Sujet : Projet de Zac : site du centre bourg

Comment préserver l'environnement naturel et patrimonial ?

*Photo 1 : vue actuelle depuis le balcon
point rouge = emplacement de l'immeuble prévu dans le plan des hypothèses de travail*

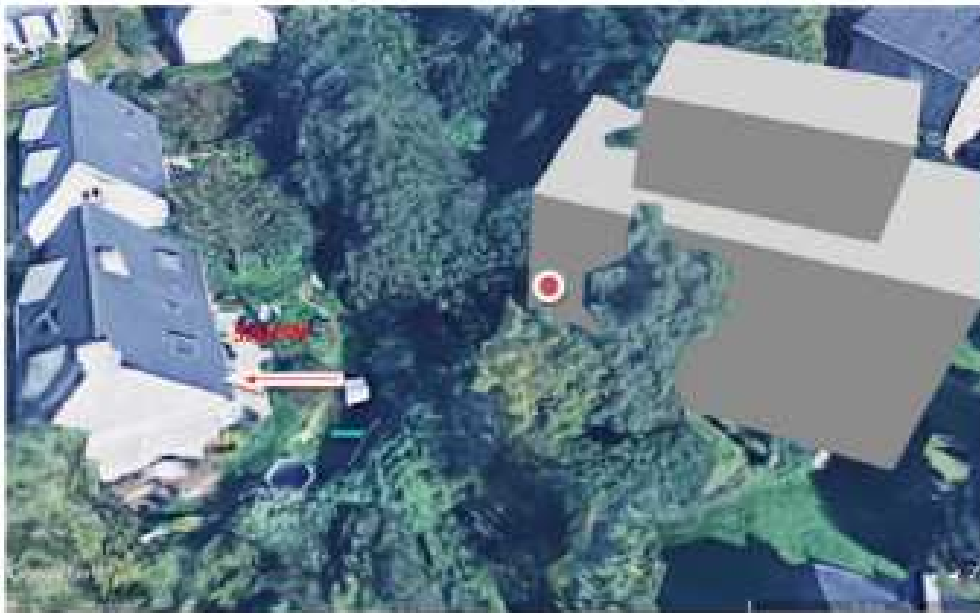
En respectant les normes du PLU, les immeubles de 3 étages (12 mètres de façade) pourront se trouver à 16 mètres du salon de ces habitations (équivalent à la distance entre le fond de but et la ligne de surface de réparation d'un terrain de football). Cette distance est réduite pour les terrains de moins de 10 mètres de profondeur sur l'arrière et lorsque les immeubles sont implantés en biais par rapport à la limite séparative (4 mètres minimum prévus au PLU).

Les habitants des immeubles auront vue plongeante sur le séjour des pavillons. Quid de l'intimité? En journée et encore plus en soirée avec les lumières allumées, sans parler de la perte de luminosité pour ces maisons. Les arbres indiqués sur les plans sont des caducs qui ne protégeront la vue qu'en été et que partiellement puisque la densité n'est pas assez importante pour cacher totalement les immeubles ³
